Ingediend op 1 december 2020 door [REDACTED]

Als voorbereiding op de vergadering PC Ruimtelijke Plannen van 8 december 2020 en ter verduidelijking van onze op 4 november ingediende technische vragen, wil onze fractie graag nog enkele punten beantwoord hebben m.b.t. agendapunt 4 Vaststellen Nota van Uitgangspunten jaren 50 wijk te Moordrecht en krediet

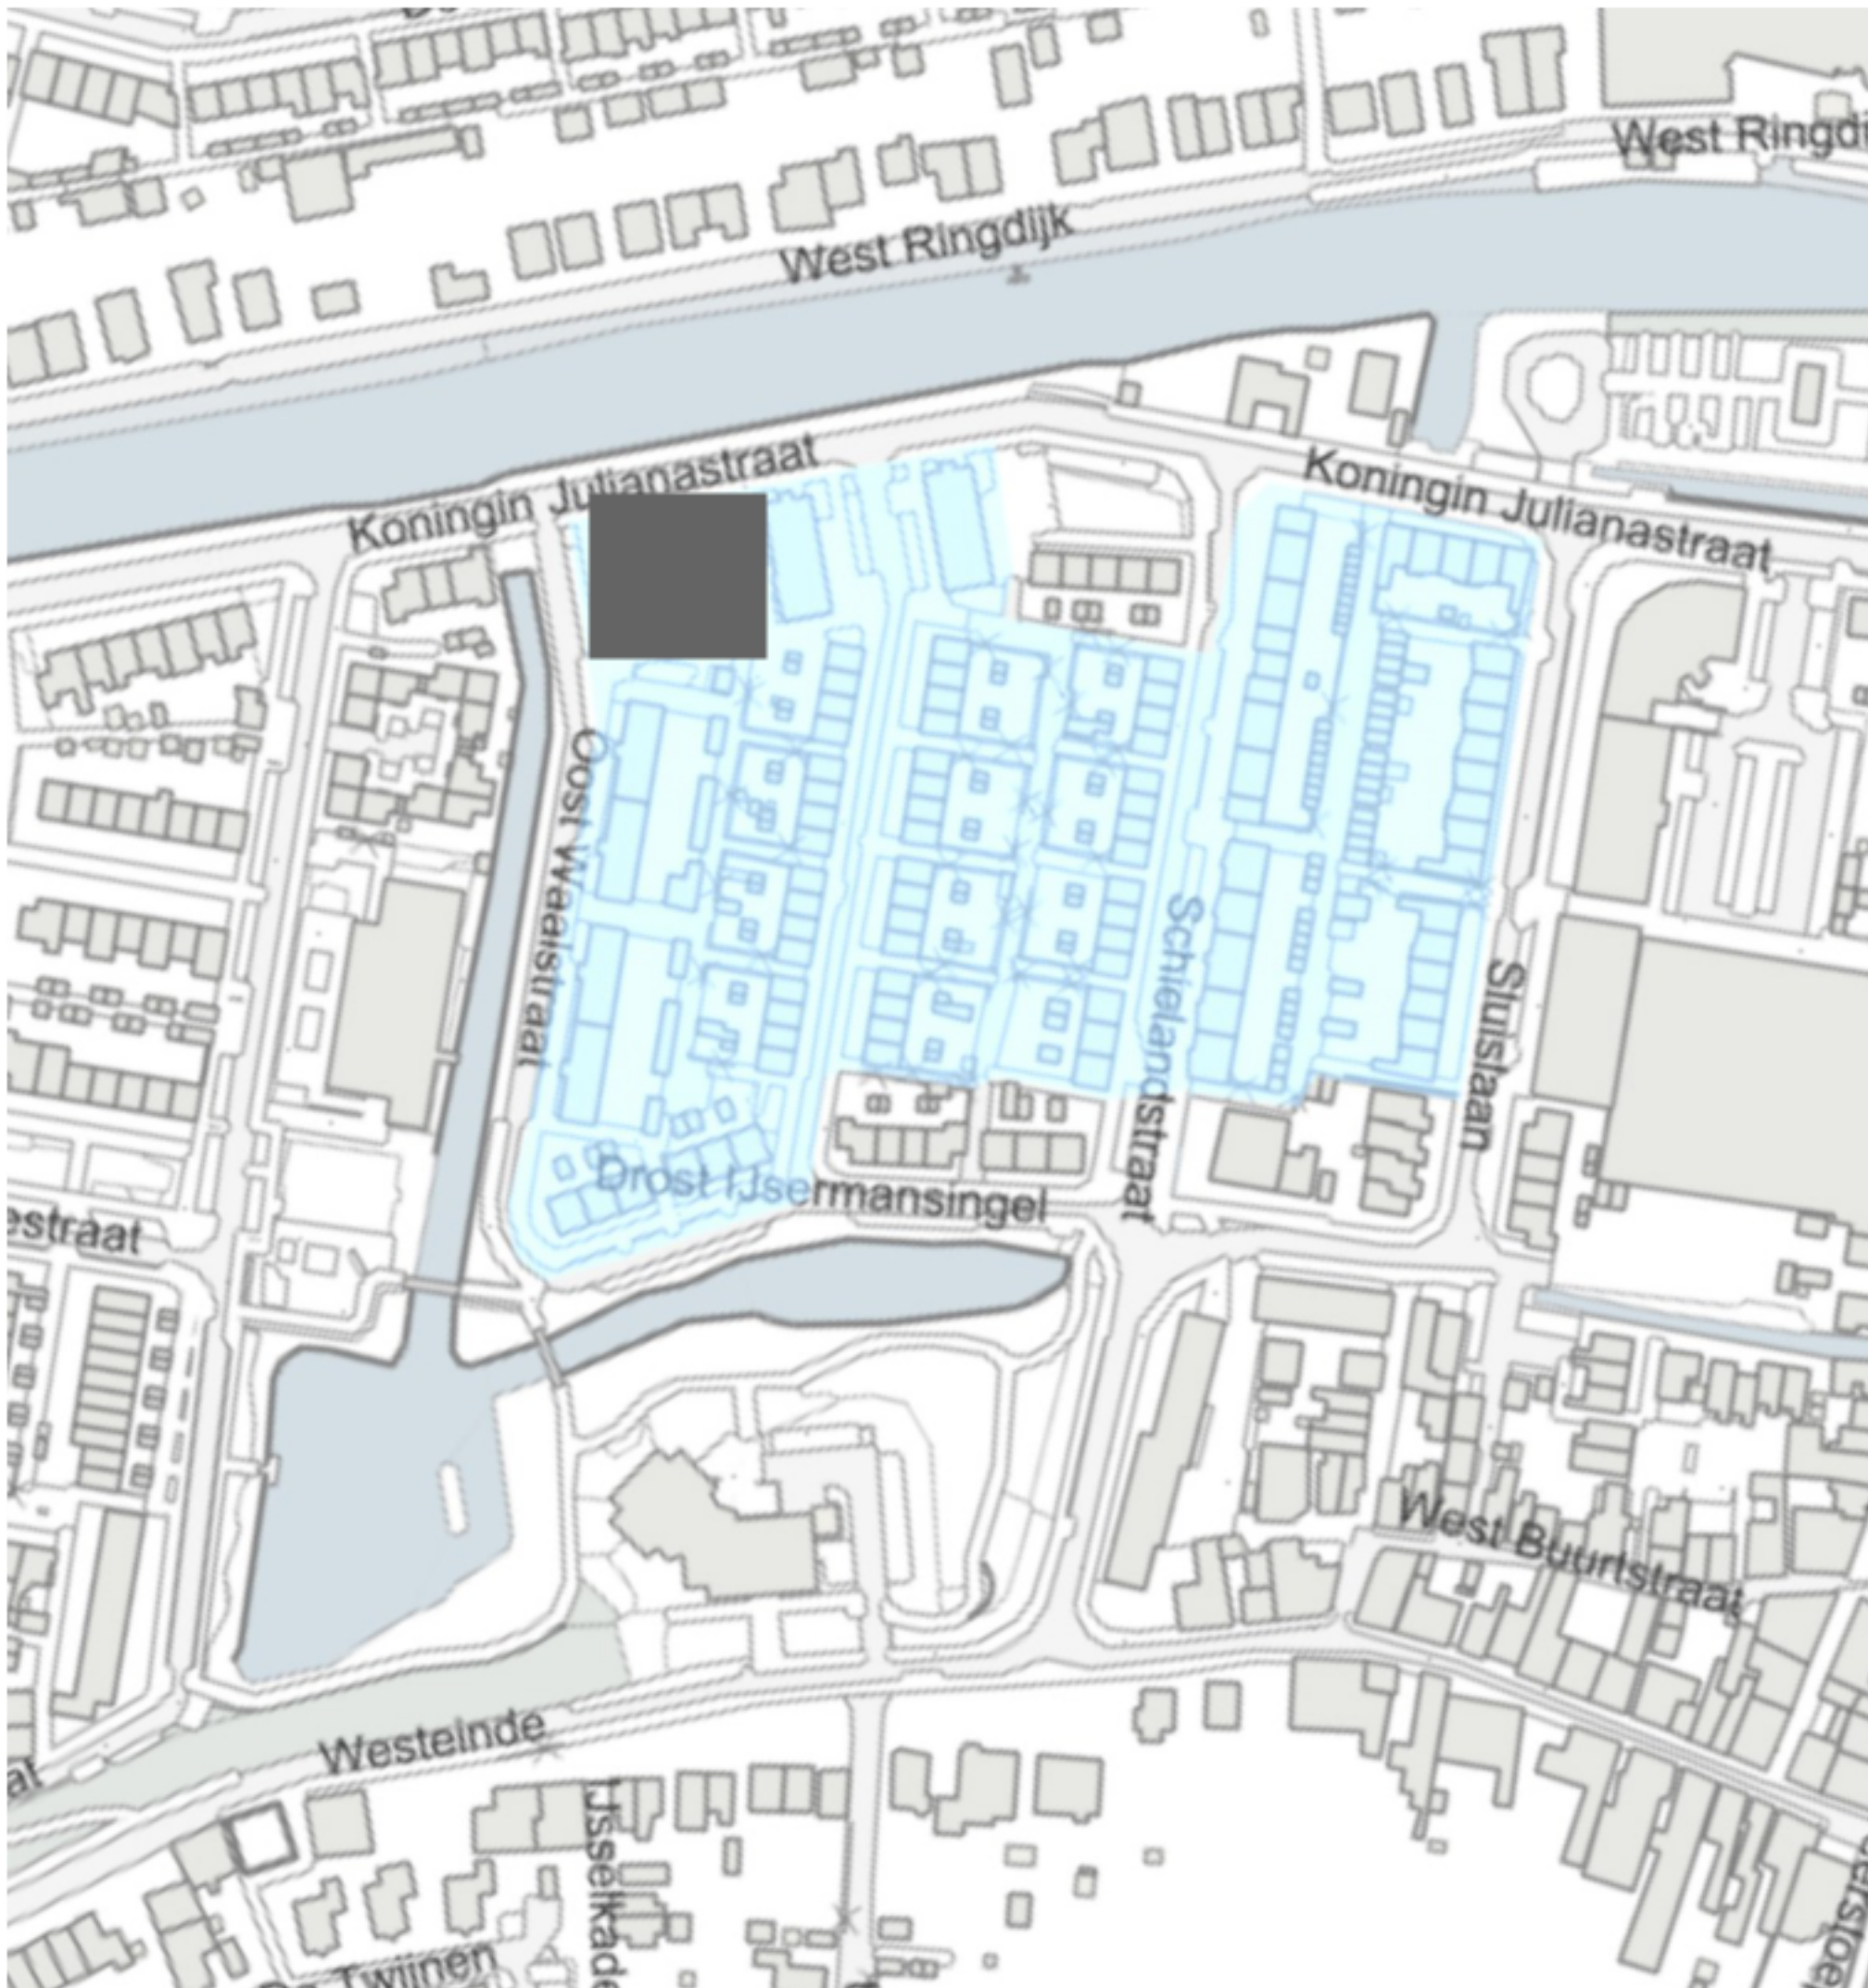
2A. Kunt u op onderstaand kaartje aangeven welke omwonenden door u zijn aangeschreven en
geïnformeerd?

2B. Op basis van welke criteria is besloten om omwonenden wel en of niet te informeren?
